STAVBA: KONGRESOVÉ CENTRUM PRAHA – PŘÍSTAVBA

DENÍK: STAVEBNÍ DENÍK

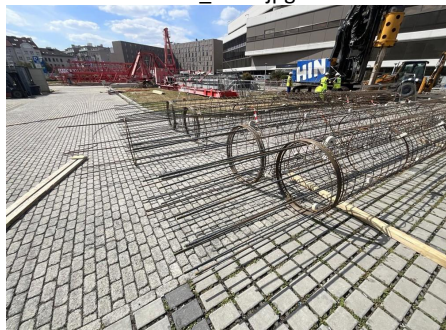
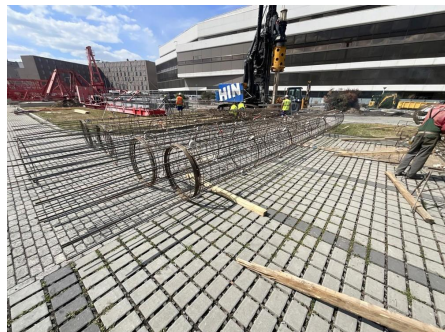
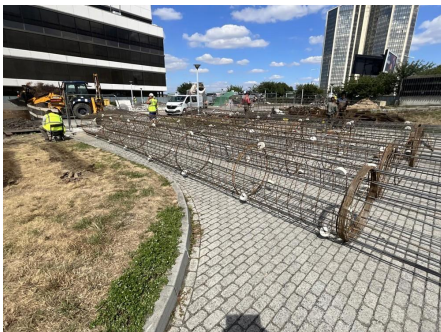
Dne 24.08. bylo zkontrolováno provedení výztuže pilot:

Koš A1 2x, A2 1x, C1 1x, C2 1x a P1 5x, včetně distančních podložek, armokoše možno použít pro provádění pilot. Před vlastním osazením do piloty je nutné upravit délku košů P1 a navázat k příslušným košům typu A nebo C.

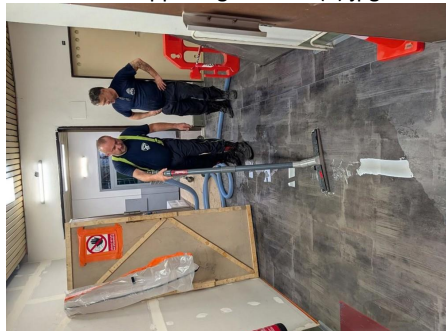
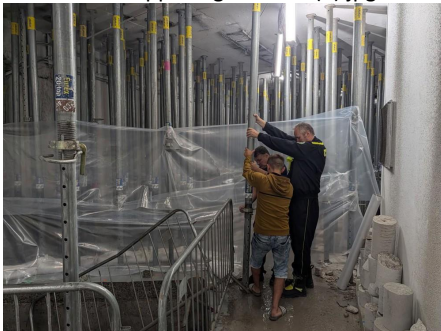
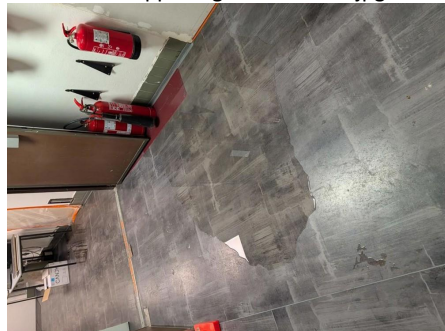
(pátek) od 18:00 hod. došlo v prostoru Vyšehradu / staveniště ke srážkové události o intenzitě odpovídající dešti s dobou opakování $N = 5$ let. Ochranná opatření zhotovená zhotovitelem proti vnikání srážkové vody do stávajícího objektu KCP se ukázala jako nedostatečná a koncepčně chybná. Došlo ke dvěma samostatným poruchám:

a) Vybourané otvory ve stropní desce nad 2. PP (Jižní garáže) Srážková voda natékala vybouranými otvory ve stropní desce přímo do trasy ve 2. PP k trafokomorám VN. Dešťové svody Jižních garáží byly ve stávajícím stavu kapacitně dostatečné; příčinou zatečení nebyla kapacita svodů, nýbrž nezajištěné otvory ve stropní desce.

b) Provizorní ochranné hrazení na desce nad DUN (dešťová usazovací nádrž) Voda zadržaná v provizorním ochranném hrazení přesáhla výšky hrazení a přetekla. Z ochranného hrazení není zajištěno žádné čerpání ani odvodnění, opatření tedy nemá odtok a k přetečení musí dojít u každé srážky přesahující jeho retenční objem. Nejde o selhání provozu, nýbrž o vadu návrhu opatření.
